**Stellungnahmen aus der Beteiligung der Behörden gemäß  
§ 4 Abs. 1 und Abs. 2 BauGB**

## Bebauungsplan 252 – Neue Höfe Dürwiß Sebastianusstraße

### Bebauungsplan Nr. 252, "Neue Höfe Dürwiss Sebastianusstraße", Eschweiler-Dürwiß

**Kampfmittelbeseitigungsdienst (KBD) / Luftbildauswertung**  
Eschweiler, Sebastianusstr

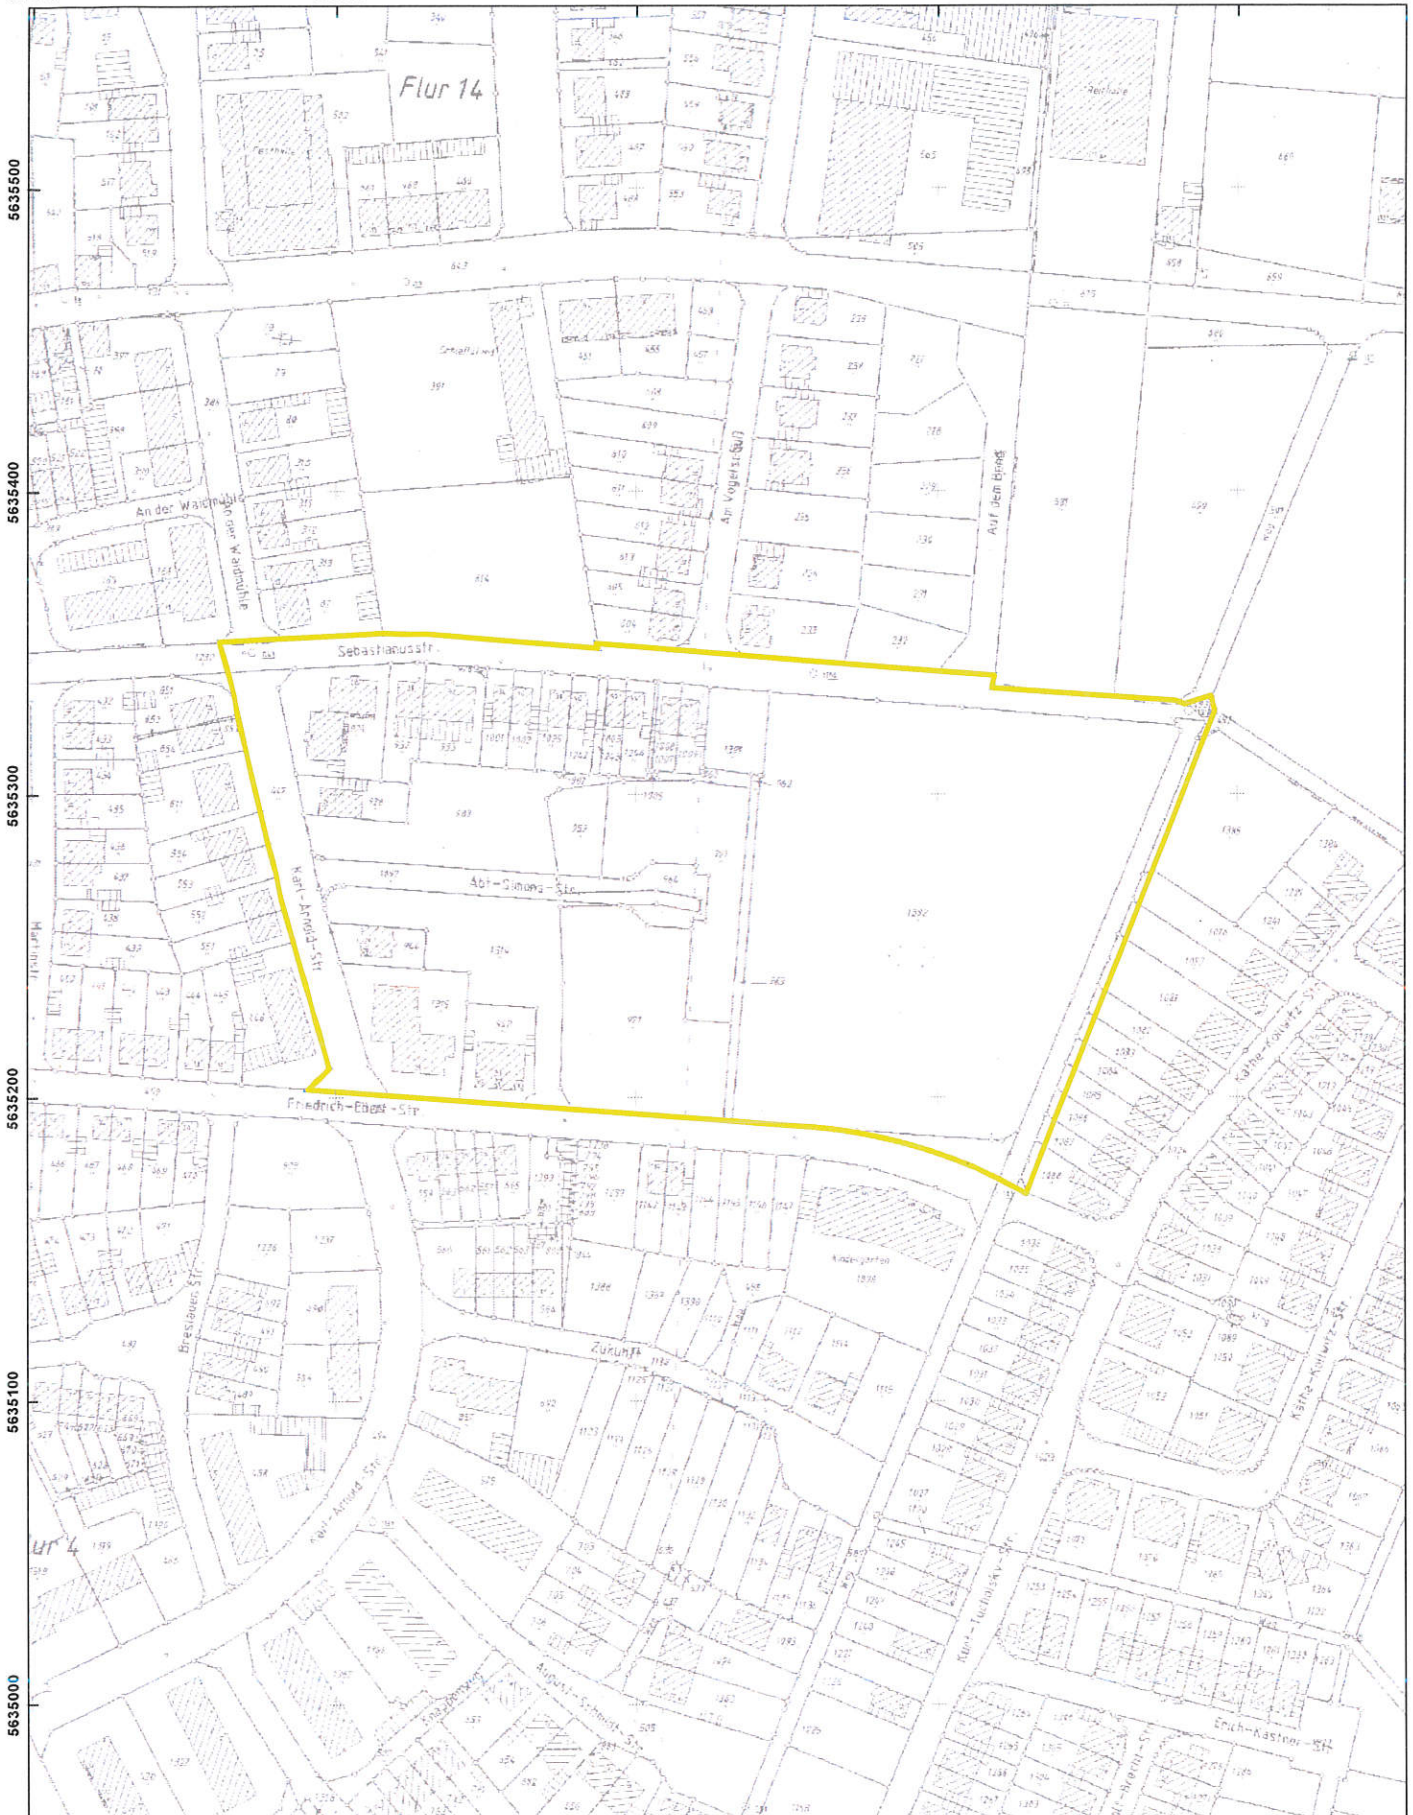
Luftbilder aus den Jahren 1939 - 1945 und andere historische Unterlagen liefern Hinweise auf vermehrte Kampfhandlungen im beantragten Bereich. Die Auswirkungen der Kampfhandlungen sind in der beigefügten Karte nicht dargestellt. **Ich empfehle eine Überprüfung der zu überbauenden Fläche auf Kampfmittel.** Die Beauftragung dieser Überprüfung erfolgt über das Formular [Antrag auf Kampfmitteluntersuchung](#) auf unserer Internetseite<sup>1</sup>.

Sofern es nach 1945 Aufschüttungen gegeben hat, sind diese bis auf das Geländeniveau von 1945 abzuschieben. Zur Festlegung des abzuschiebenden Bereichs und der weiteren Vorgehensweise wird um Terminabsprache für einen Ortstermin gebeten. Verwenden Sie dazu ebenfalls das Formular [Antrag auf Kampfmitteluntersuchung](#).

Erfolgen Erdarbeiten mit erheblichen mechanischen Belastungen wie Rammarbeiten, Pfahlgründungen, Verbauarbeiten etc. empfehle ich zusätzlich eine Sicherheitsdetektion. Beachten Sie in diesem Fall auf unserer Internetseite das [Merkblatt für Baugrundeingriffe](#).

Anlage zum Schreiben vom 07.08.2013

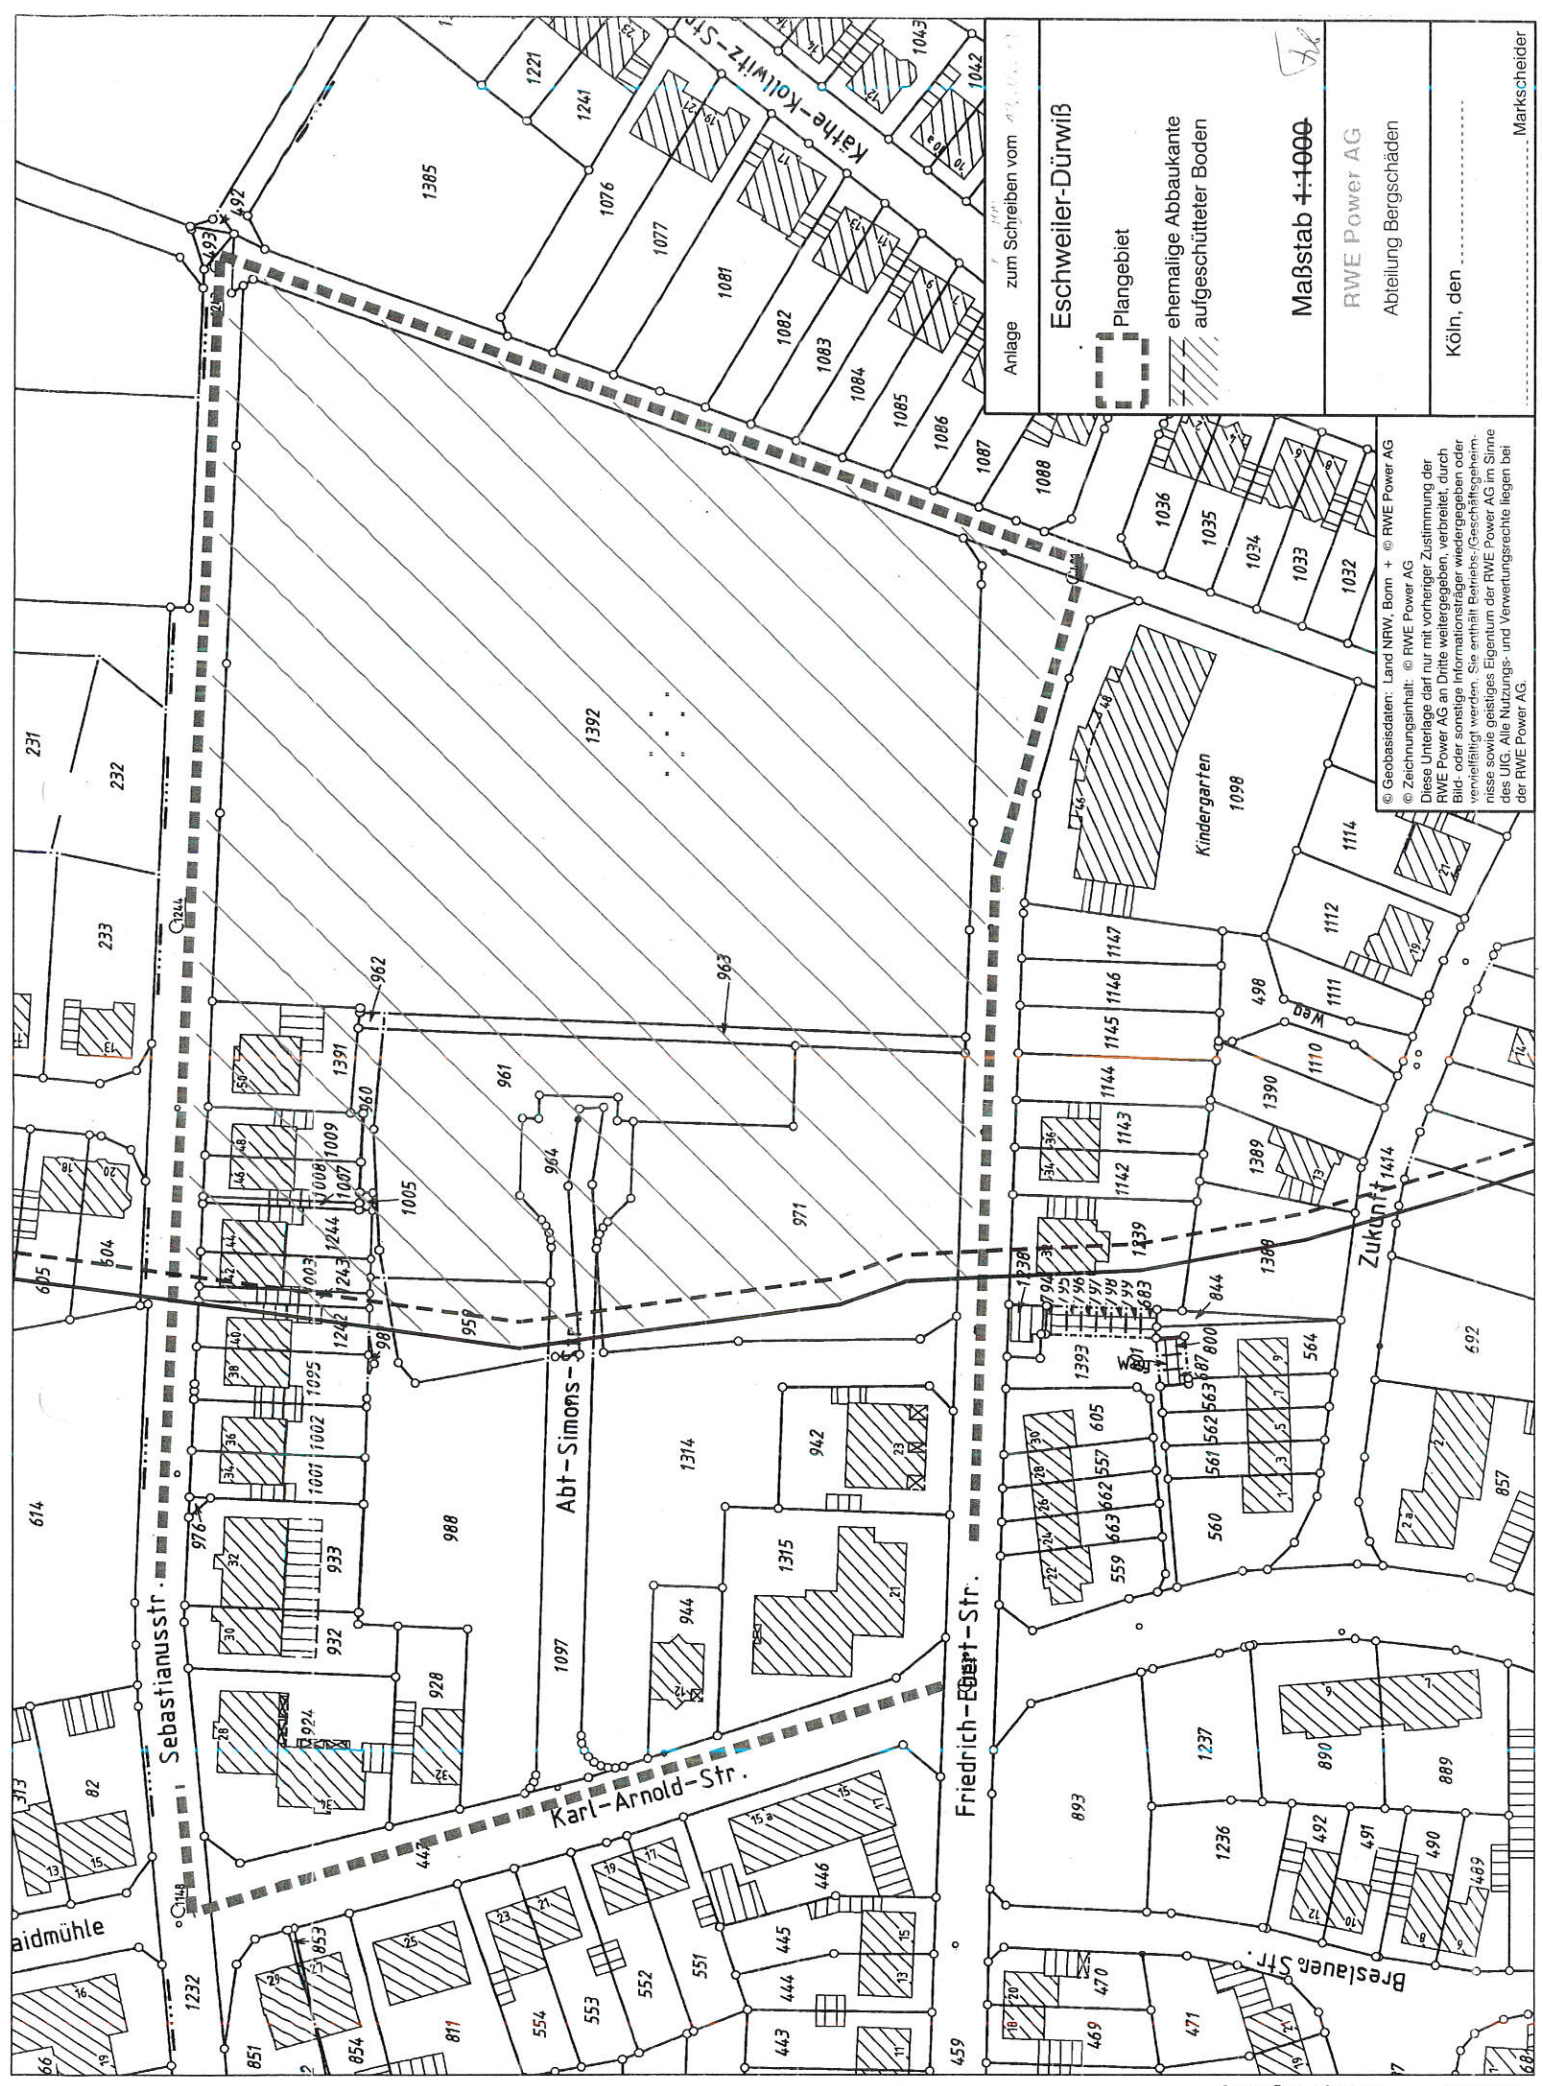
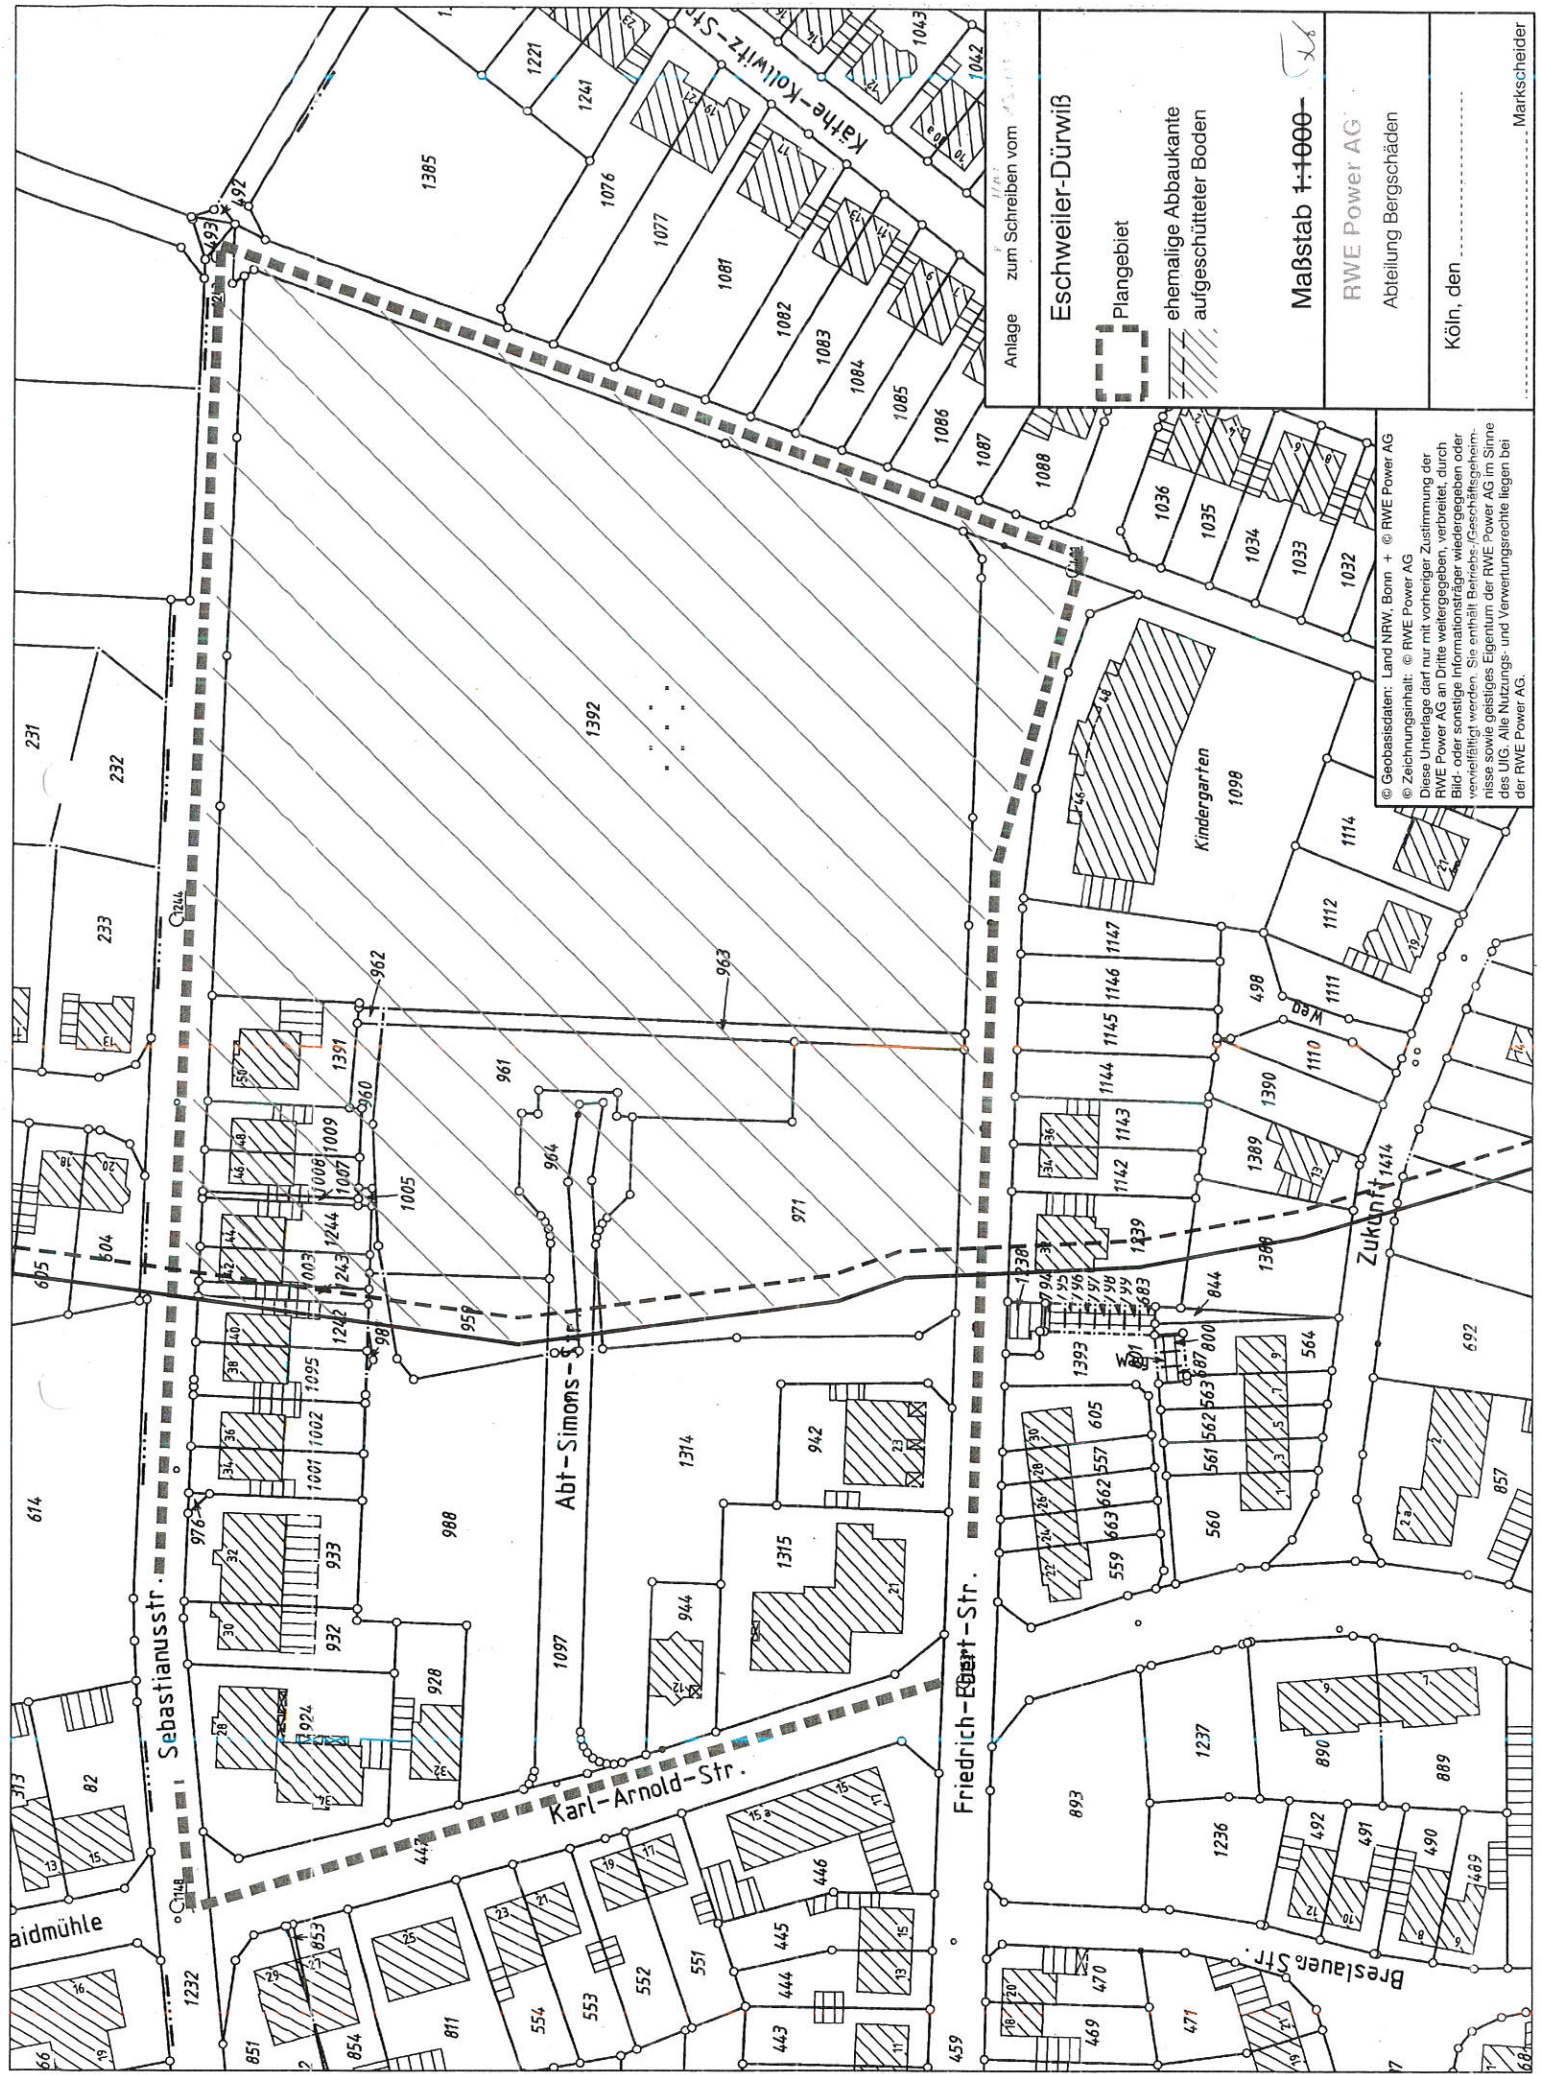
wie Ihnen bekannt ist, verläuft der ehemalige Tagebaurand durch das Plangebiet. Somit steht in einem Teil des Plangebietes - wie in der Anlage „rot“ dargestellt - als Baugrund aufgeschütteter Boden an. Zur Vermeidung von Schäden, die eventuell infolge der Nichtbeachtung der anstehenden Baugrundverhältnisse auftreten können, sind bei der Verplanung der Flächen daher folgende Gegebenheiten zu beachten:

Aufgrund der vorgenannten Gegebenheiten empfehlen wir, bei der Festlegung der Baufenster auf gewachsenem Boden einen Mindestabstand von 5 m und auf aufgeschüttetem Boden einen Mindestabstand von 10 m zur dargestellten ehemaligen Abbaukante einzuhalten. Darüber hinaus bitten wir, folgende textliche Kennzeichnung gemäß § 9 Abs. 5 BauGB in den Planteil des Bebauungsplanes aufzunehmen:

- Die im Bebauungsplan näherungsweise eingetragene ehemalige Abbaukante des Tagebaues darf in der Gründungsebene nicht überbaut werden. Die baulichen Anlagen sind hier so zu errichten, dass sie entweder vollständig im gewachsenen oder vollständig im aufgeschütteten Boden gegründet sind. Bauliche Anlagen auf aufgeschütteten Böden müssen auch im Nahbereich der ehemaligen, überkippten Tagebauböschungen unter den Fundamenten der Gebäude (ausgenommen Nebengebäude) mindestens 5m Kippenboden aufweisen.

- In einem Streifen von mindestens 10 m beidseitig der im Bebauungsplan eingetragenen Abbaukante ist vor Baubeginn nachzuweisen, dass die vorgenannten Gründungsaufgaben eingehalten werden.
